準備書面(198)

六ヶ所断層に関する日本原燃の見解とこれに基づく国の規制審査における判断に看過しがたい過誤・欠落があること(1)

2023年6月30日

核燃サイクル阻止1万人訴訟

鷹架沼南岸の露頭調査の結果から地層区分を“補間して”描くことの恣意性

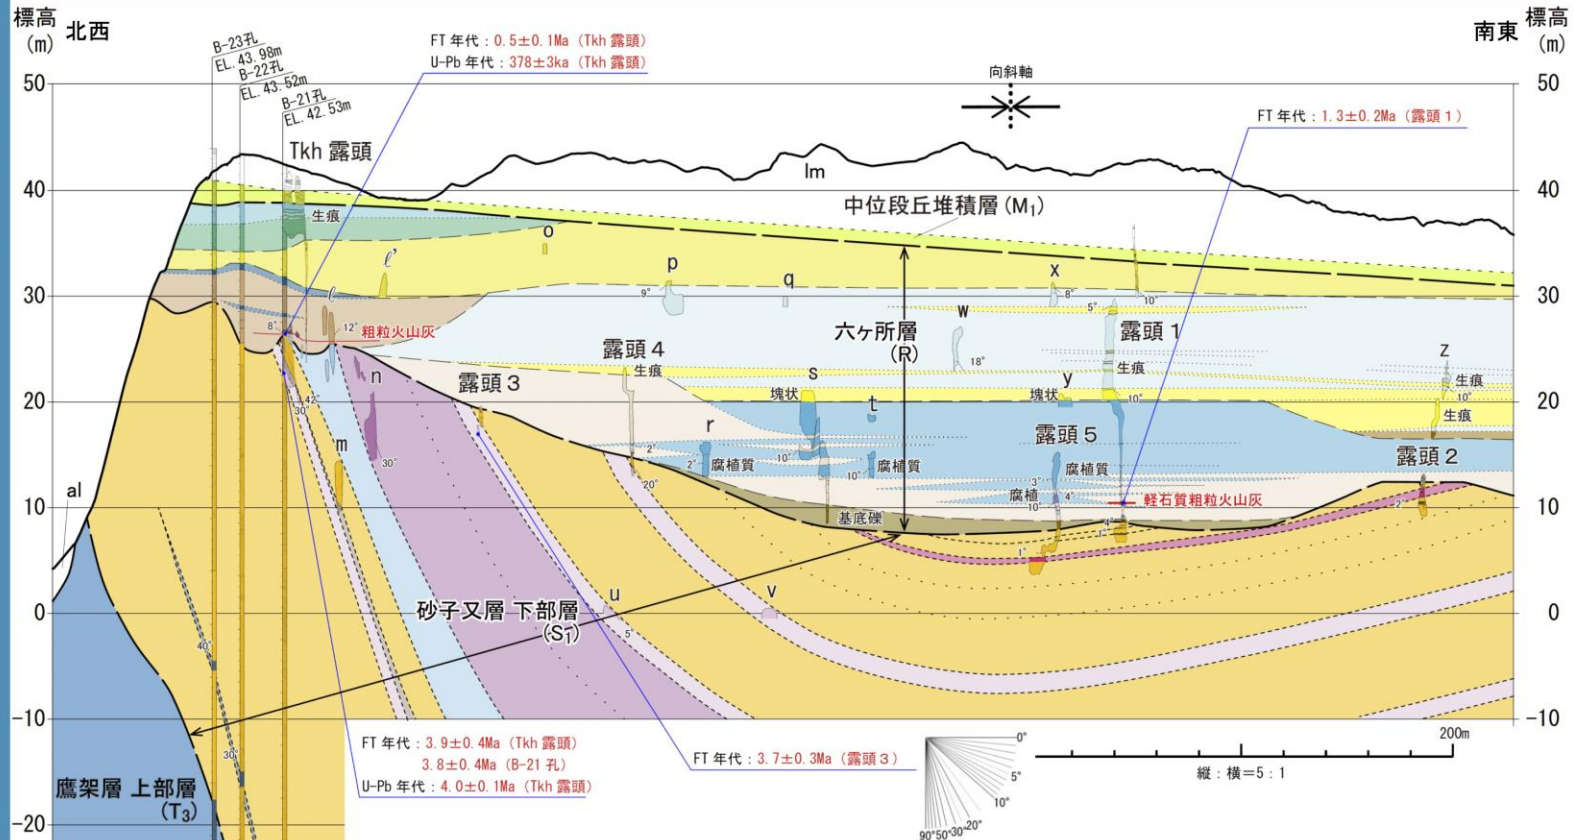
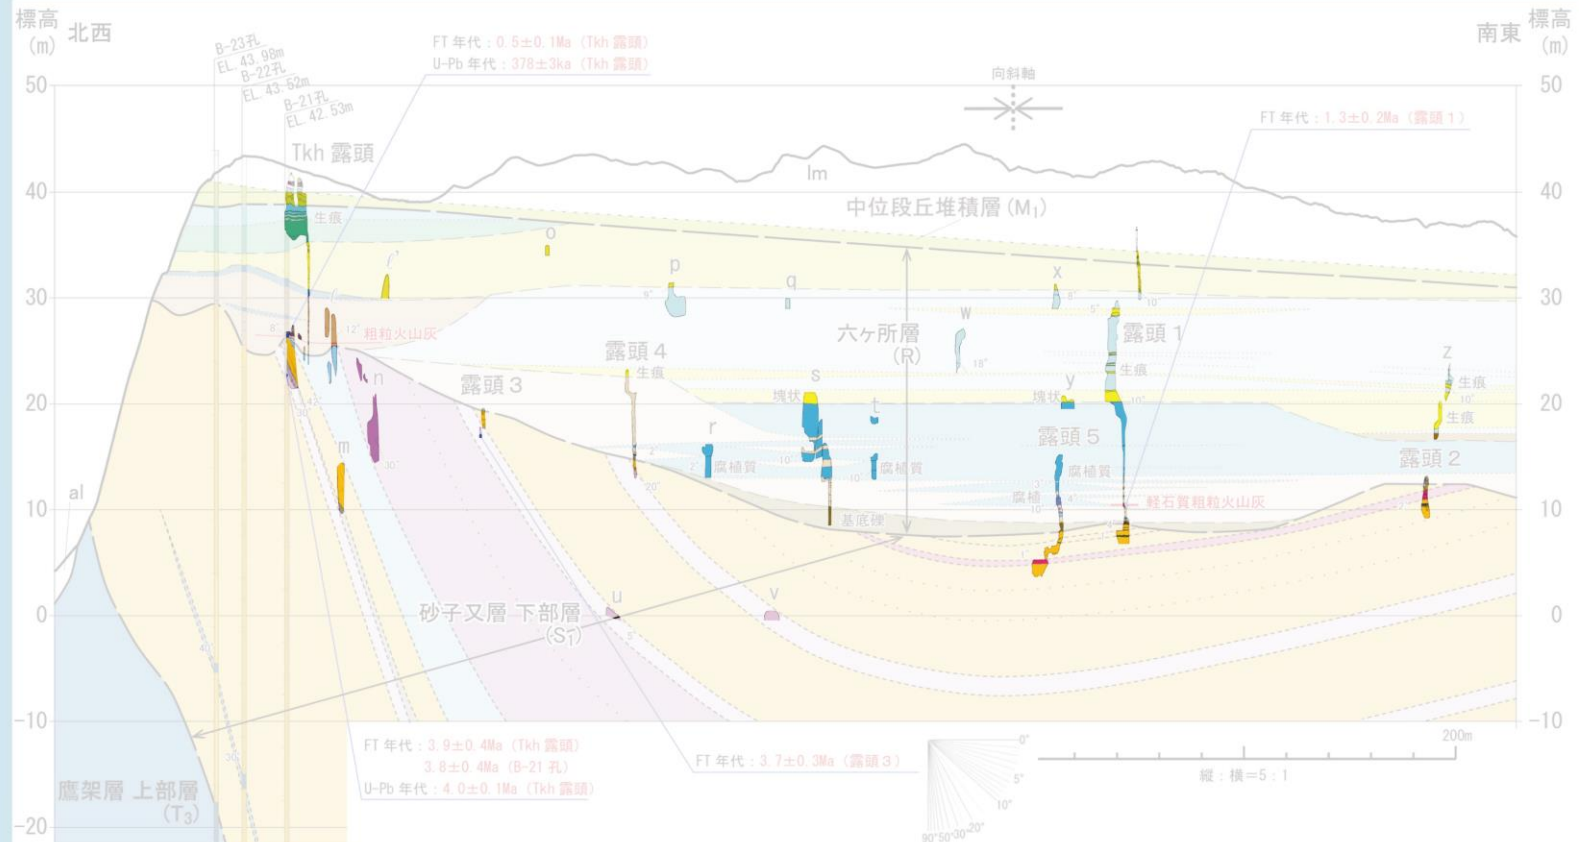
鷹架沼南岸の露頭調査の結果から地層区分を“補間して”描くことの恣意性
